(仮称) 余呉南越前第一・第二  
ウィンドファーム発電事業  
環 境 影 響 評 価 準 備 書  
補 足 説 明 資 料

令和 5 年 2 月

## 風力部会 補足説明資料 目次

図 2.2-13 風力発電機から発生する騒音の周波数特性（FFT 分析結果）

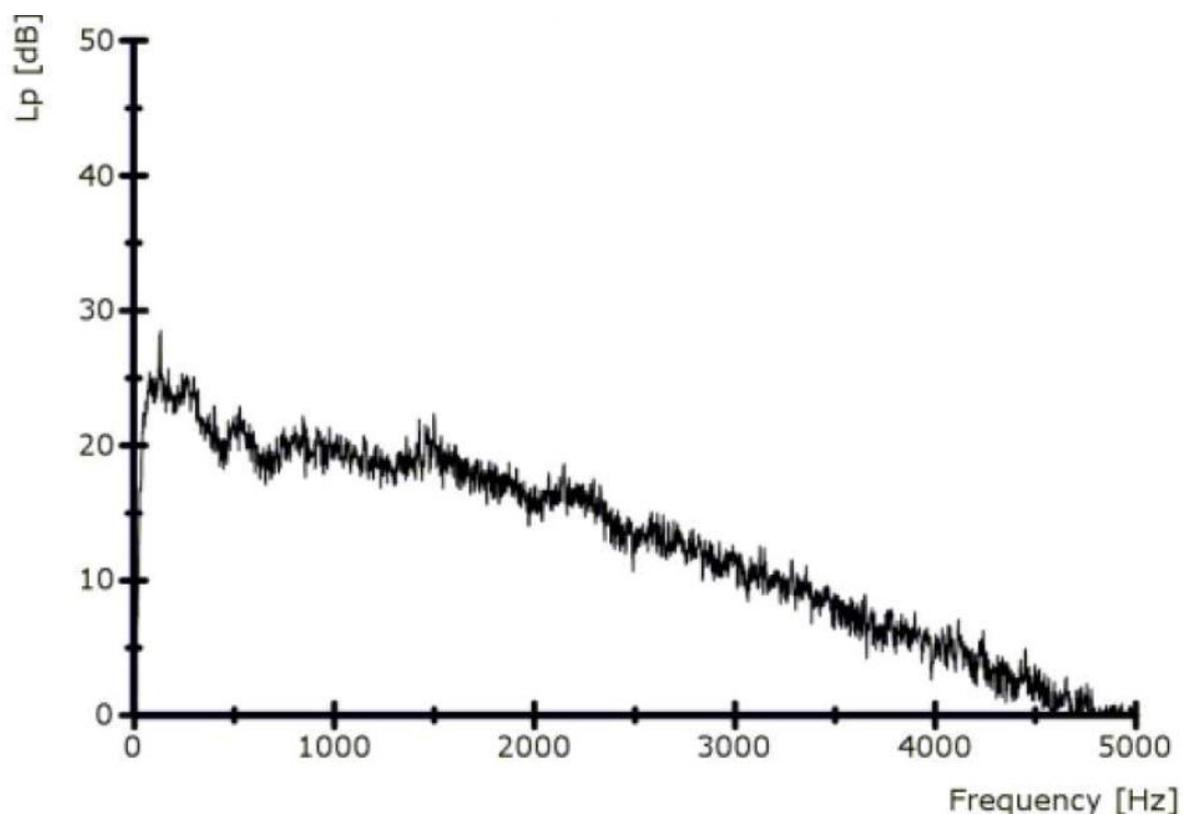
7. 純音成可聴度について【準備書 p. 62】

“最大-2.01 デシベルの純音性可聴度が存在して、これがどのように評価されるのかを追記して下さい。

図2. 2-13は風力発電機からどの程度の距離で測定された結果を追記して下さい。

評価書において、純音性可聴度に関する評価及びFFT分析結果の測定距離について次ページのとおり、記載の見直し・追記いたします。

風力発電機によっては、ナセル内の冷却装置等から発生する機械音に、特定周波数が卓越した音（純音成分）が存在する場合があります、わずらわしさ（アノイアンス）の原因となることがある。風力発電機から発生する騒音に含まれる純音成分の評価方法として、JIS C1400-11（IEC61400-11に対応）の中で純音の可聴性（Tonal audibility）の検出方法が規定されている。また IEC 規格では純音として報告義務が生じる基準（-3.0 デシベル以上）が記載されている。風速別の純音性可聴度（Tonal audibility）の結果は表 2.2-11、風力発電機から発生する騒音の FFT 分析結果は図 2.2-13 のとおりである。風速 6m/s、8~10m/s 時に純音性可聴度が存在し、可聴される可能性があるものの風力発電機及び住居との離隔距離を 1km 以上確保していること、第 10 章に記載した施設の稼働に伴う騒音の予測結果について現況からの増加がないことから、影響は生じがたいと考える。

- 注：1. メーカー資料より作成  
 2. 周波数分解能は 2Hz である。  
 3. 測定位置は風力発電機の基部の中心から 184m（水平距離）である。

表 3.2-12 配慮が特に必要な施設の状況

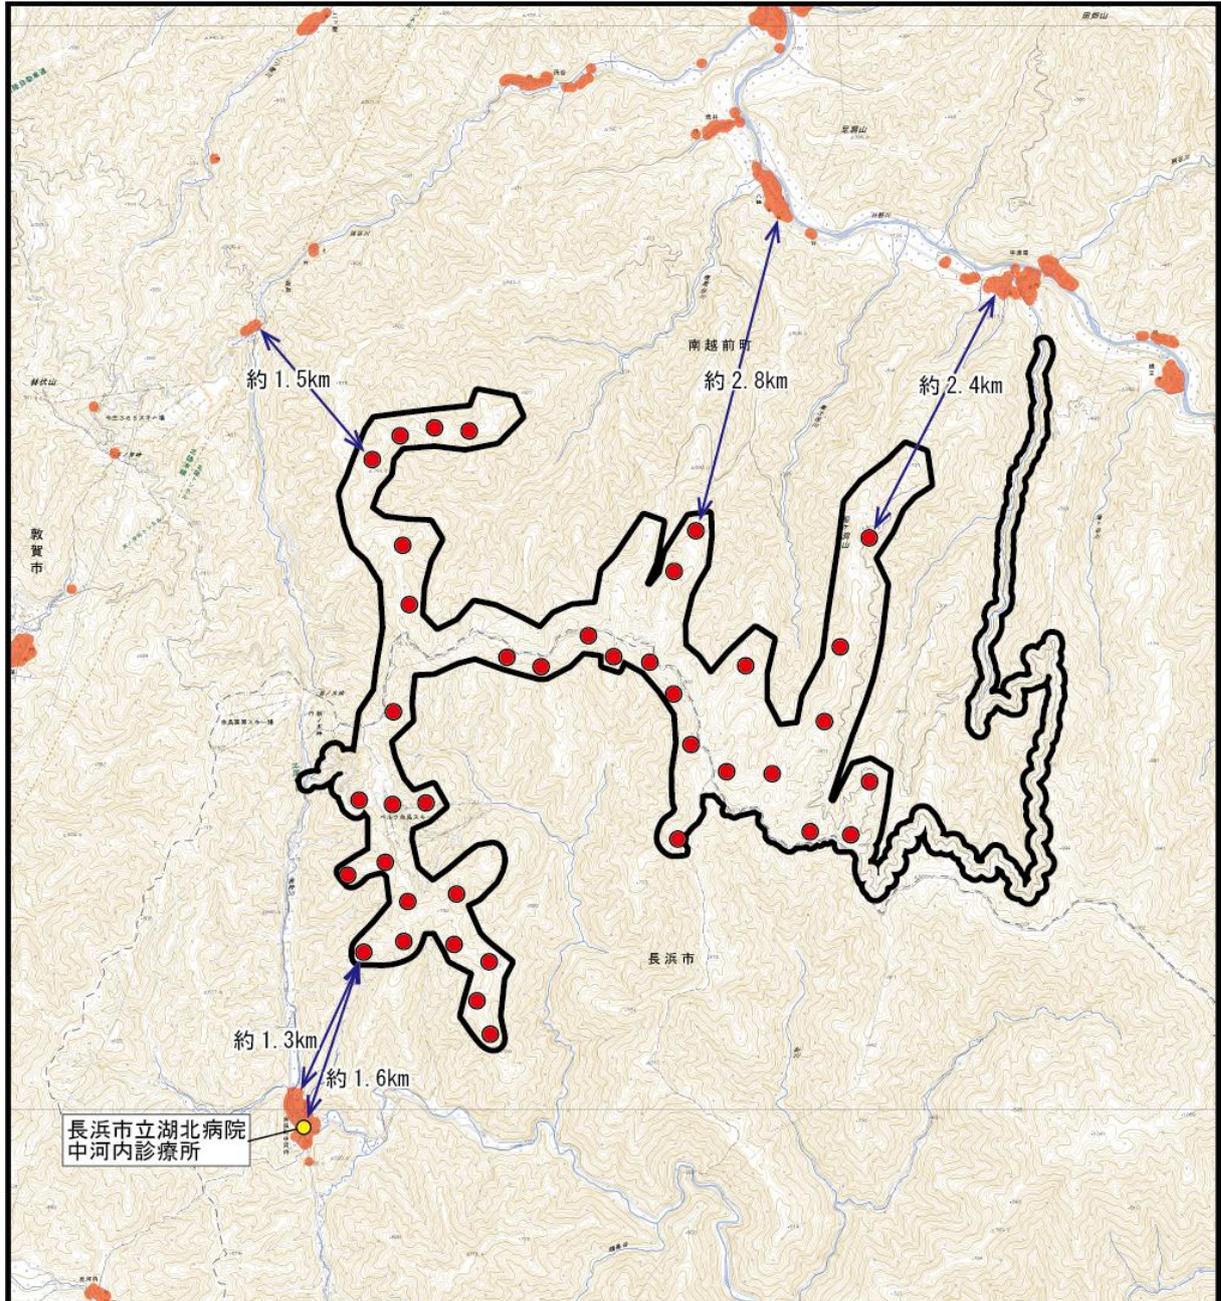
1 2. 住居との離隔距離について【準備書 p. 199】

表中に事業実施区域もしくは最寄りの風力発電機までの距離を追記して下さい。

(事業者の見解)

評価書において、以下の表のとおり、最寄りの風力発電機までの距離を記載いたします。

区分	施設名	所在地	最寄りの風力発電機 までの距離
医療機関	長浜市立湖北病院中河内診療所	滋賀県長浜市余呉町中河内 86-1	<u>1.6km</u>

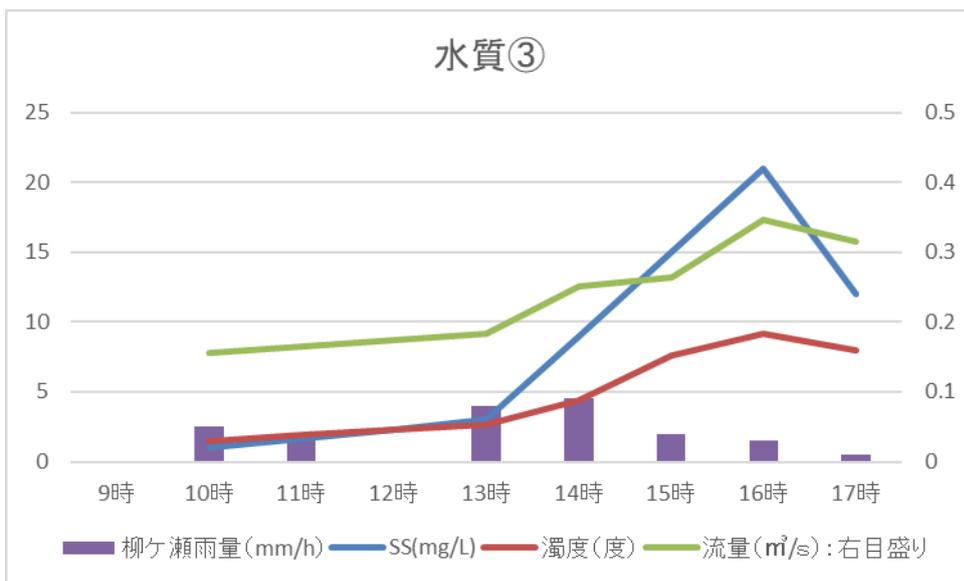
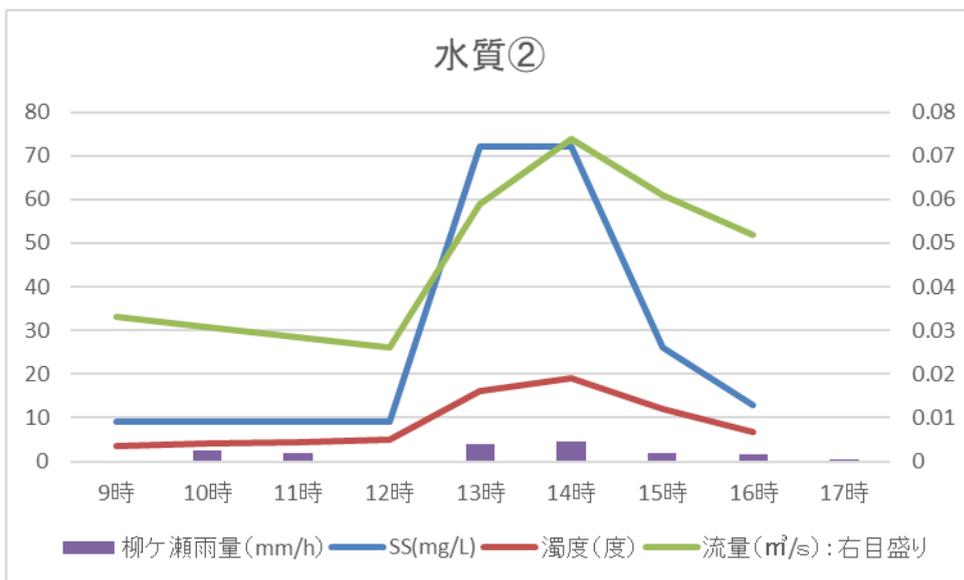
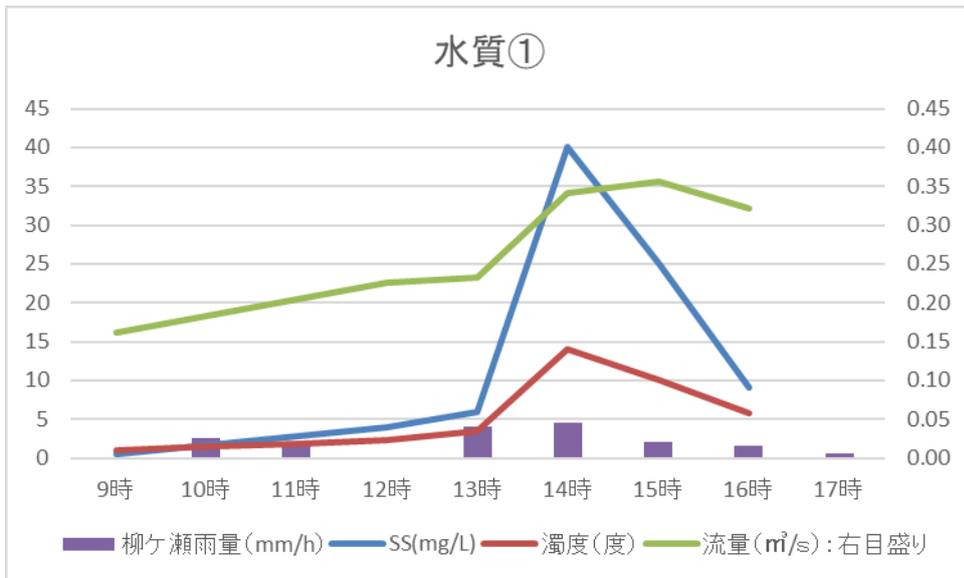
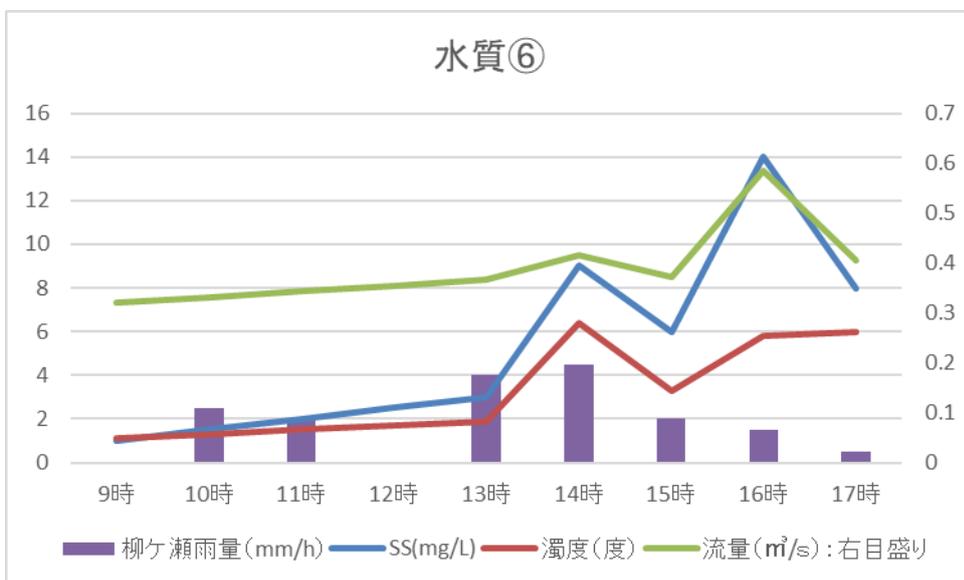
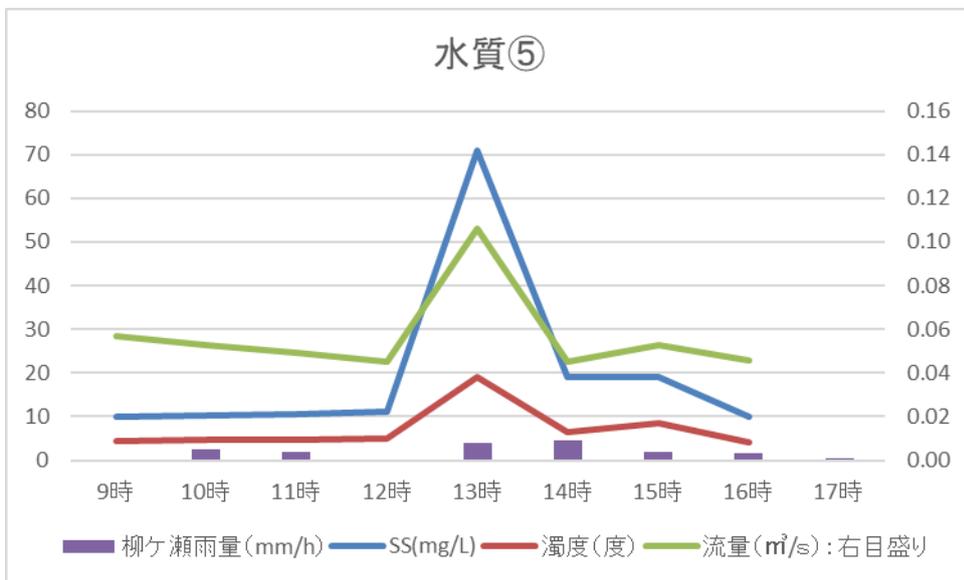
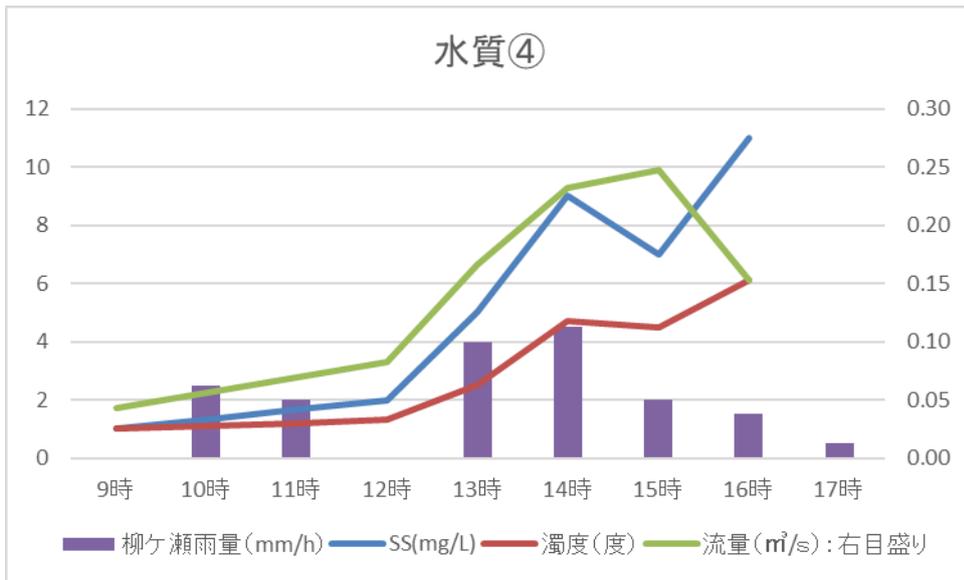
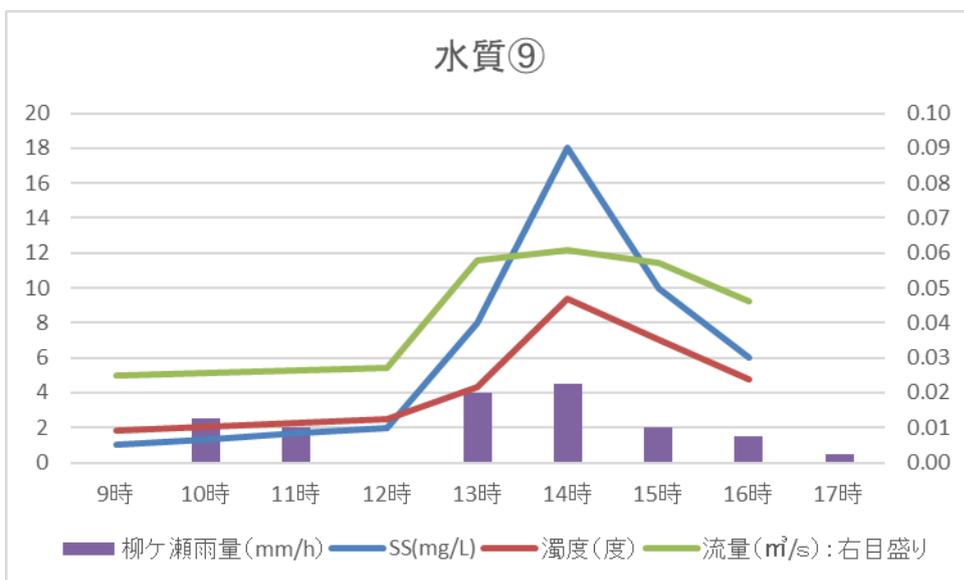
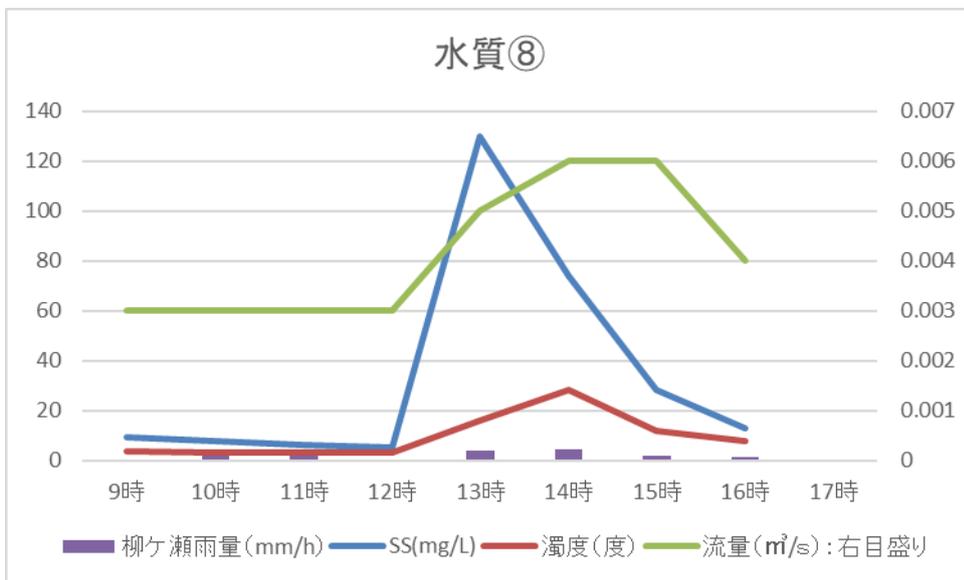
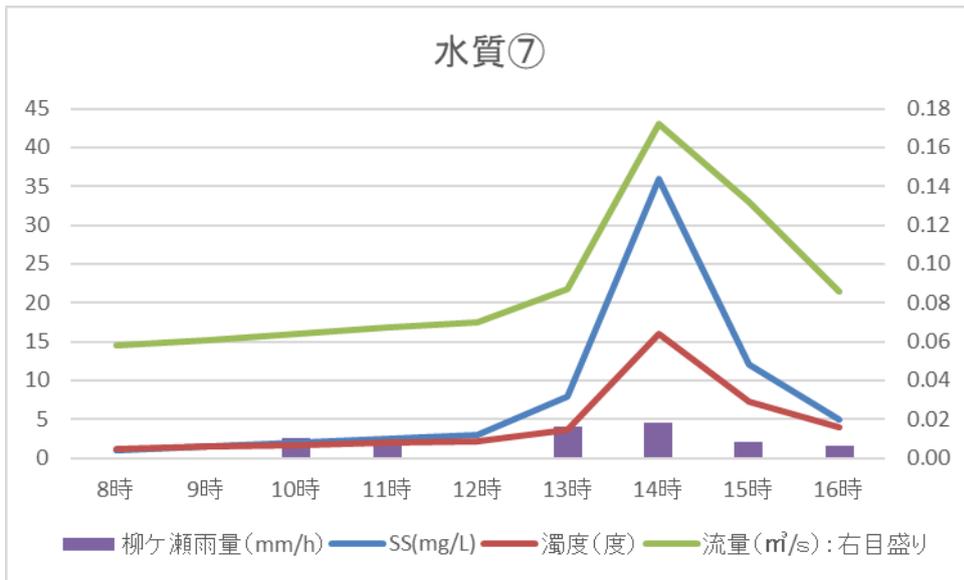
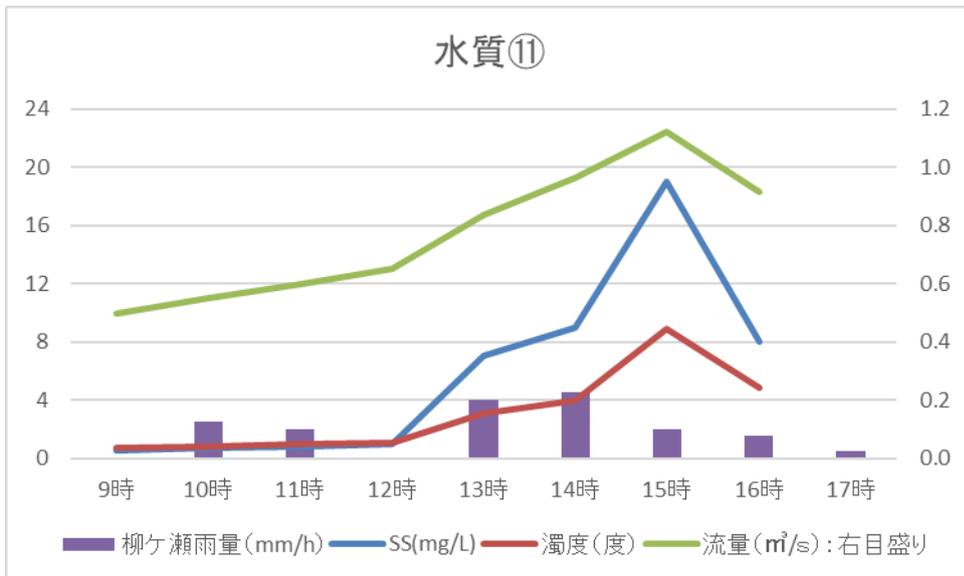
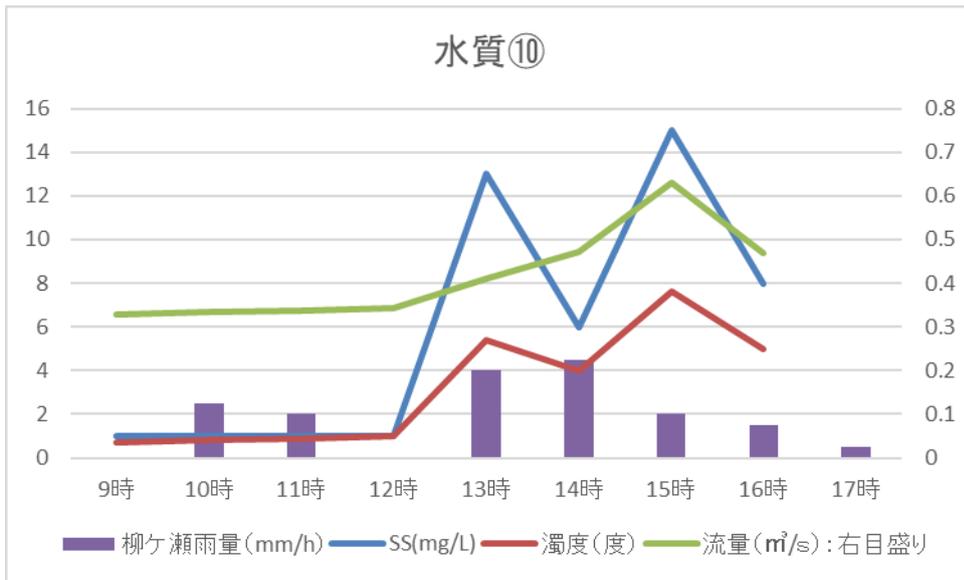
26. 降雨時調査結果について【準備書 p. 687～688】

降雨時の調査が表で整理されています。できれば、降雨量は時系列図で示すとともに、そこに浮遊懸濁物質量、濁度、流量の計測結果を重ねて示されると、流出の特性がわかりやすいと思います。

(事業者の見解)

水質①～水質⑩の地点ごとのグラフとして、次ページよりお示しいたします。

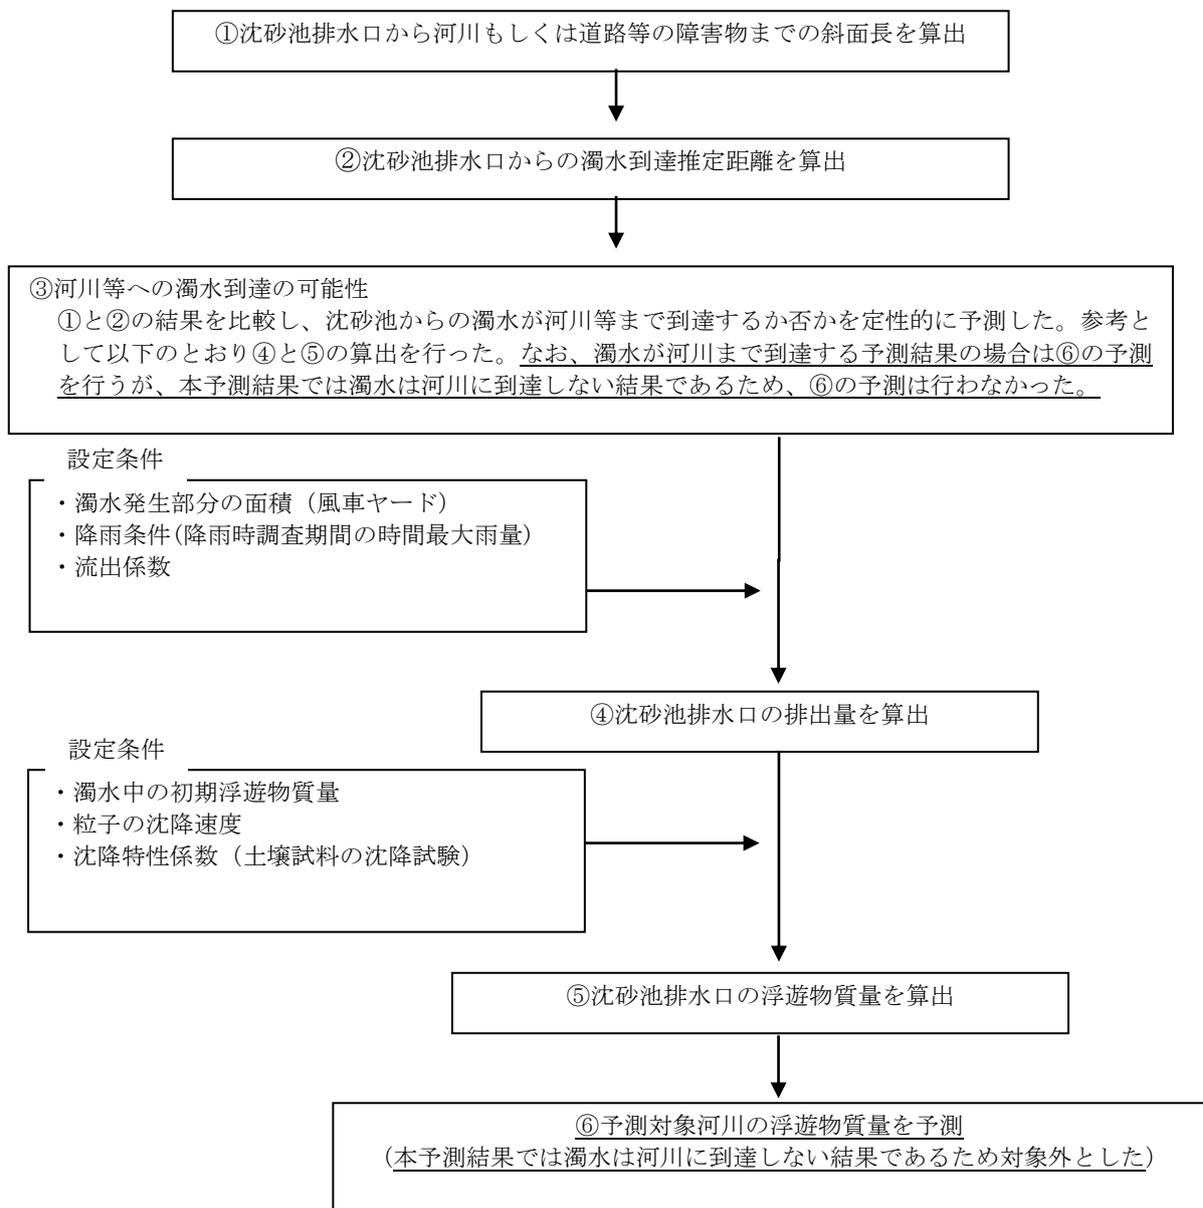
河川等まで到達する場合の完全混合モデルによる河川の浮遊物質量の予測計算をしていただき大変恐縮です。もちろん、本地点の場合、すべての沈砂池からの排水は常時水流に到達しないと予測されており、本結果の記載は不要と思います。

私からのコメントの主旨は、準備書 P696 の図 10.1.2-5 「水質予測の手順」のフロー図(⑤の下部)に、沈砂池からの濁水が河川等まで到達する場合の河川の浮遊物質量の予測のプロセスを追記していただきたい、という意味です。よろしくご検討ください。

(事業者の見解)

一次質問の趣旨について、ご教授くださり、ありがとうございます。「水質予測の手順」のフロー図に沈砂池からの濁水が河川等まで到達する場合の河川の浮遊物質量の予測のプロセスを以下のとおり追記致します。

評価書での追記内容(追記箇所は下線部参照)
